RESPUESTA NOTA DEIA-DEEIA-AC-0013-0902-2021.
SEGUNDA SOLICITUD DE INFORMACIÓN
ACLARATORIA, DEL PROYECTO “NUEVA PLANTA
DE ALIMENTOS BALANCEADOS DE LA
COOPERATIVA DE SERVICIOS MÚLTIPLES DE
PRODUCTORES DE LECHE DE PANAMÁ, R.L.
(COOLECHE, R.L.)”

Fuente. mapa de áreas del proyecto.

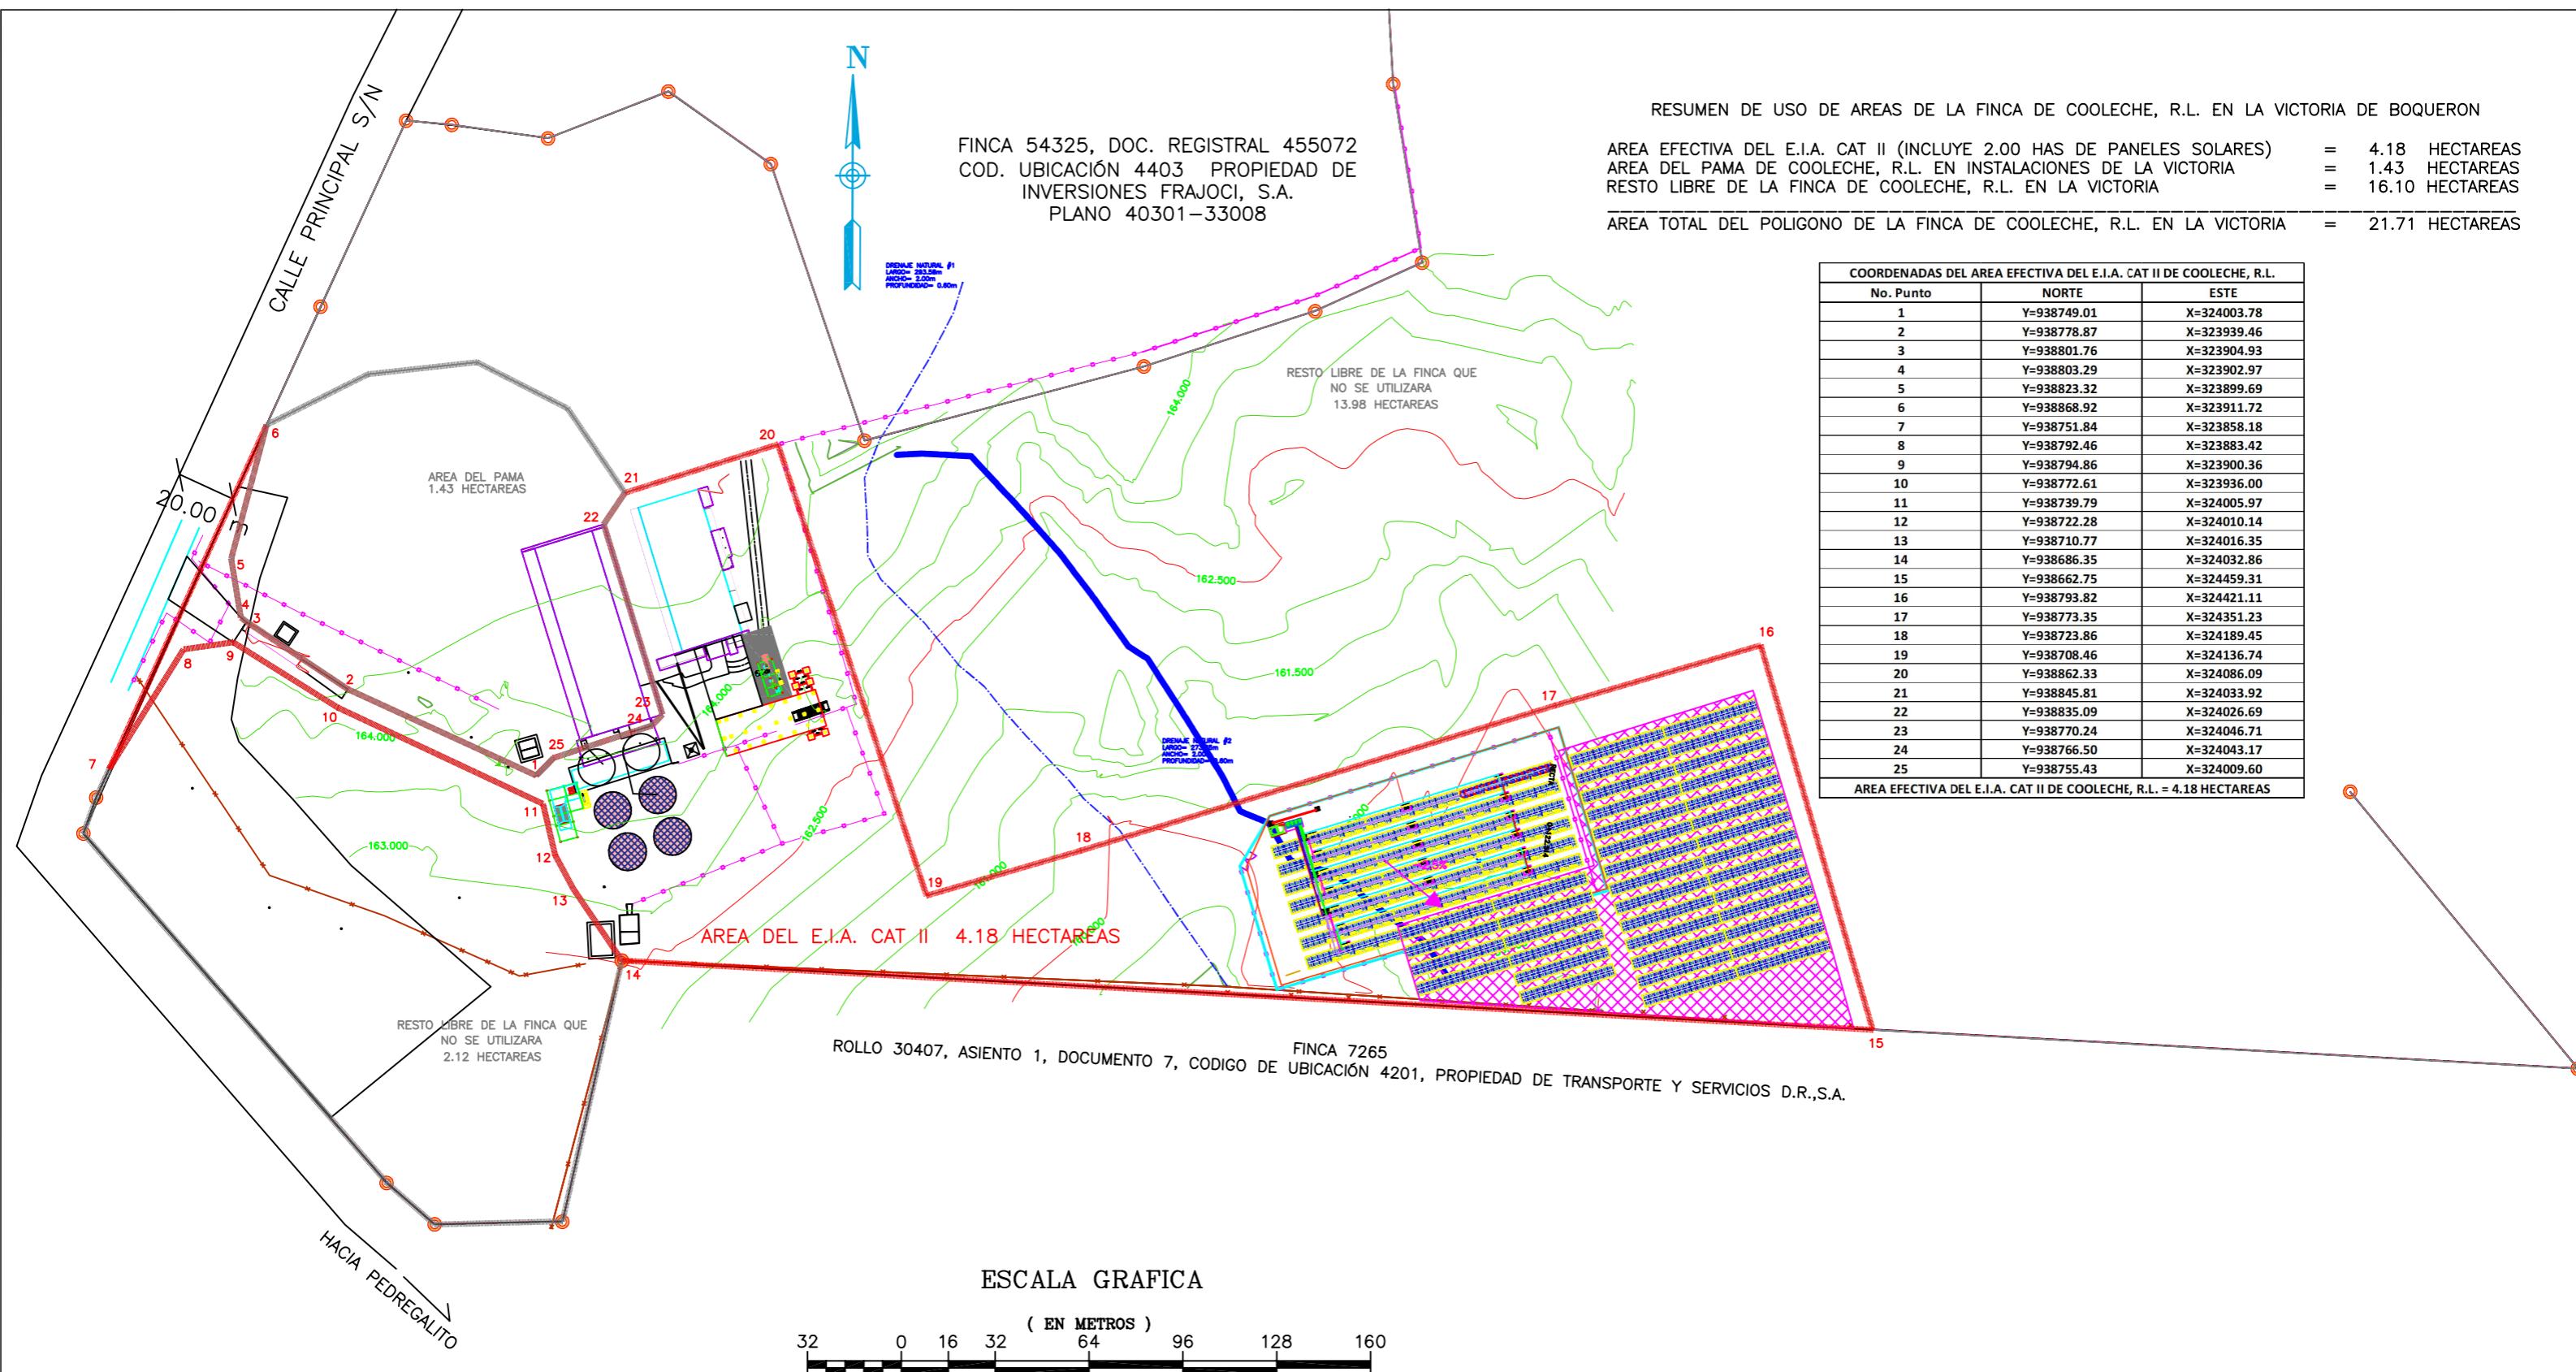
- a. Delimitar mediante coordenadas, el área del polígono a desarrollar conforme al alcance propuesto en el EsIA (edificio nuevo, carriles de entrada y salida, silos y área de paneles solares), donde se prescinda del área con instalaciones existentes que no serán intervenidas por el desarrollo del proyecto, e indicar conforme a este nuevo polígono la superficie total del área del proyecto (detallar mediante plano legible).**

El área a intervenir para el desarrollo del proyecto es de **4.18 ha**, conforme al alcance del proyecto. Las coordenadas que forman el polígono son las siguientes:

Área efectiva del EsIA Categoría II		
1	938749.01	324003.78
2	938778.87	323939.46
3	938801.73	323904.93
4	938803.29	323902.97
5	938823.32	323899.69
6	938868.92	323911.72
7	938751.84	323858.18
8	938792.46	323883.42
9	938794.86	323900.36
10	938772.61	323936.00
11	938739.79	324005.97
12	938722.28	324010.14
13	938710.77	324016.35
14	938686.35	324032.86
15	938662.75	324459.31
16	938793.82	324421.11
17	938773.35	324351.23
18	938723.86	324189.45
19	938708.46	324136.74
20	938862.33	324086.09
21	938845.81	324033.92
22	938835.09	324026.69
23	938770.24	324046.71
24	938766.50	324043.17
25	938755.43	324009.60
AREA 4.18 HA

Se adjunta mapa en el cual se indica el polígono del área a desarrollar del proyecto, el área donde se encuentran las instalaciones del PAMA de Cooleche y el resto libre de la finca que no será intervenida. **Para mayor detalle ver mapa en anexo.**
